2020年4月

鍋屋バイテック会社
国内営業部

ディンプルノブ・ロングディンプルノブ 仕様変更のご案内

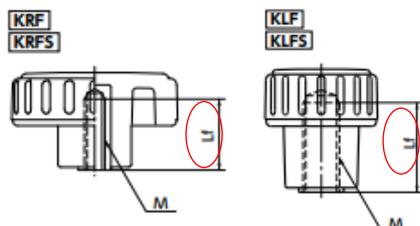
有効ねじ深さ（下図、Lf部）を変更いたします。

シリーズ品番 (品名)	対象サイズ	有効ねじ深さ (Lf)		NBK 総合カタログ 2019 掲載ページ
		変更前	変更後	
KRF (ディンプルノブ)	KRF-40-M6	15	14	p.885-886
	KRF-40-M8	15	14	
	KRF-50-M10	20	19	
KRFS (ディンプルノブ)	KRFS-40-M6	15	14	p.887-888
KLF (ロングディンプルノブ)	KLF-20-M6	15	14	
KLFS (ロングディンプルノブ)	KLFS-20-M6	15	14
